ID_VIP 9817 - PROCEDIMENTO VIA RELATIVO AL PROGETTO DI PERFORAZIONE DEL POZZO ESPLORATIVO DENOMINATO "GORGOGNONE 3" E SUA EVENTUALE MESSA IN PRODUZIONE UBICATO NEL COMUNE DI CORLETO PERTICARA (PZ) NELL'AMBITO DELLA CONCESSIONE DI COLTIVAZIONE DI IDROCARBURI "GORGOGNONE"

RISCONTRO ALLA NOTA COMMISSIONE TECNICA DI VERIFICA DELL'IMPATTO AMBIENTALE - VIA/VAS PER LA RICHIESTA DI INTEGRAZIONI - PROT. 0010469 DEL 18/09/2023

IT-TPR-1G-DAIR-000001

Figura 1 – Planimetria di progetto con evidenziata l'area dove gli aerogeneratori sono più vicini

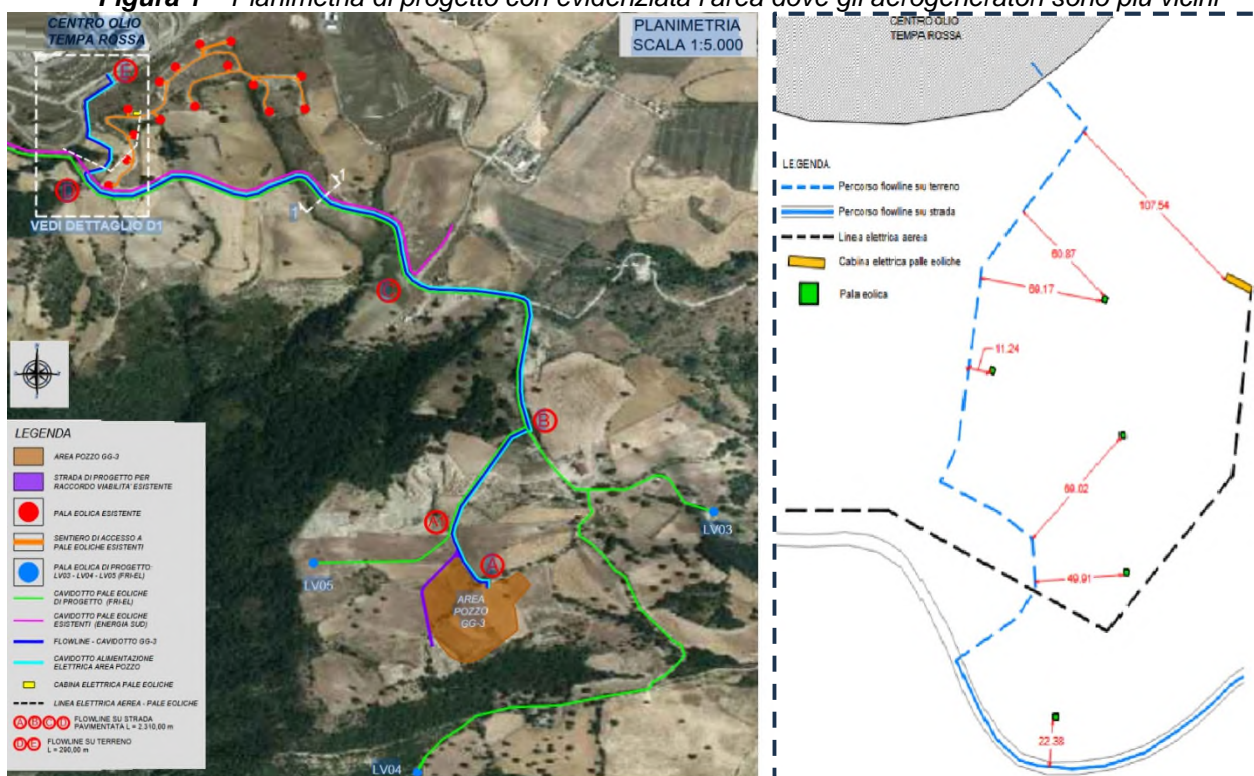
10. Si ritiene necessario analizzare gli effetti sulle infrastrutture strategiche esistenti e autorizzate nell'area vasta, rispetto alla stabilità e all'operatività delle opere previste, fra cui il campo eolico in esercizio con aerogeneratori posti a distanze dal pozzo di progetto dell'ordine delle centinaia di metri: a in fase di cantiere, in ragione del regime vibrazionale di progetto atteso; b in esercizio, nel caso di coltivazione, sulla base delle stime dei tassi di subsidenza e deformazione del suolo previsti cumulativamente includendo quelli generati dagli altri pozzi autorizzati e in esercizio, considerati pure i risentimenti locali in relazione alle magnitudo attese per effetto della sismicità stimolata (sia indotta sia innescata).

a) Da un'analisi delle interferenze delle opere in progetto risulta che queste ultime sono molto lontane rispetto alle infrastrutture strategiche dell'area rappresentate dalle flowline, i pozzi e il Centro Olio e come tali non comportano trasmissione significativa di vibrazioni, che risulteranno impercettibili.

Le uniche infrastrutture dell'area che potenzialmente potrebbero risentire degli effetti delle vibrazioni della viabilità di cantiere sono rappresentate dai numerosi impianti eolici presenti in zona.

Nella **Figura 1** si riporta la planimetria di progetto sovrapposta alla fotografia satellitare del sito con evidenziata l'area nella quale gli aerogeneratori risultano più vicini alle opere in progetto. Dal dettaglio dell'area si evidenzia che la distanza minima dalle opere in progetto rispetto al baricentro dell'aerogeneratore più vicino sarà $D = 11,24$ metri. Considerando l'ingombro della fondazione dell'aerogeneratore è verosimile che la distanza sia **$D \approx 10$ metri**.

Per valutare l'impatto da vibrazioni del cantiere rispetto a tale aerogeneratore, si fa riferimento all'apposito studio sulle vibrazioni predisposto per rispondere alla richiesta di integrazioni ISPRA #089, nel quale il Proponente ha effettuato una stima previsionale dell'impatto dovuto alle vibrazioni (UNI 9614:2017) sui ricettori censiti e potenzialmente impattati dalle attività di cantiere, basato su rilievi vibrometrici sperimentali in opera.
